5. Que mediante Resolución 131-0008 del 04 de enero de 2016, notificada de manera personal el día 07 de enero de 2016, la Corporación **OTORGÓ CONCESIÓN DE AGUAS SUPERFICIALES** a la **ASOCIACIÓN DE SOCIOS DEL ACUEDUCTO EL CERRO, SAMARIA, LA MILAGROSA, QUIRAMA, CRISTO REY Y EL SALADO**, con Nit N° 811.007.245-1, a través de su representante legal el señor **JESÚS EMILIO JIMÉNEZ HOYOS**, identificado con cedula de ciudadanía número 3.435.711, en un caudal total de 5.0 L/seg a derivar de la siguiente manera: 4.0 L/seg de la Fuente Borbollones (captación 6) y 1.0 L/seg del Lago Manantiales (captación 7). Concesión otorgada para exclusivamente en época de estiaje.

Que teniendo en cuenta lo anterior y hechas las consideraciones de orden jurídico y acogiendo lo establecido en el Informe Técnico N° 131-0253 del 14 de febrero de 2019, se entrará a aprobar la obra de control de caudal y acoger los diseños planos y memorias de cálculo.

ARTÍCULO PRIMERO ACOGER LOS DISEÑOS (PLANOS Y MEMORIAS DE CÁLCULO HIDRÁULICO), presentados por la **ASOCIACION DE SOCIOS DEL ACUEDUCTO EL CERRO, SAMARIA, LA MILAGROSA, QUIRAMA, CRISTO REY y EL SALAN** con NIT 811.007.245-1, a través de su representante legal

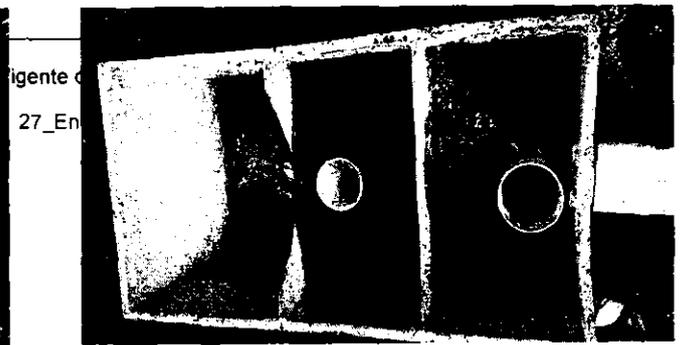
Las Catas (bocatoma No.1) en predios del señor Dorancé García. Se tiene una bocatoma de fondo con rejilla, la cual cuenta con 25 barras, con un espaciamiento de 1 cm entre barra y barra, de ahí sale tubería de 2" a desarenador de este se deriva tubería de 4" hasta una estructura de control de caudal en fibra de vidrio, la cual cuenta con un vertedero triangular de pared delgada con un ángulo de 90°, la lámina de agua se encontraba a una altura de 6cm.

Se realizó aforo volumétrico el cual arrojó un caudal de 1.759L/s, caudal aproximado al otorgado por la corporación, el cual es equivalente a 1.72L/s para esta fuente.

Al momento de la visita en la bocatoma no se contaba con caudal ecológico en la rejilla, sin embargo la estructura de captación (ubicada a 3m aproximadamente de la bocatoma) cuenta con rebose.
Se anexa registro fotográfico.

16. Es factible aprobar las obras de captación y control de caudal implementadas en campo en las fuentes Las Catas (bocatoma No. 1), Los Palacios (bocatoma No. 2), Borbollones 2 (captación No. 4) Borbollones 3 (captación No. 5), ya que se garantiza la derivación de los caudales otorgados por la Corporación.
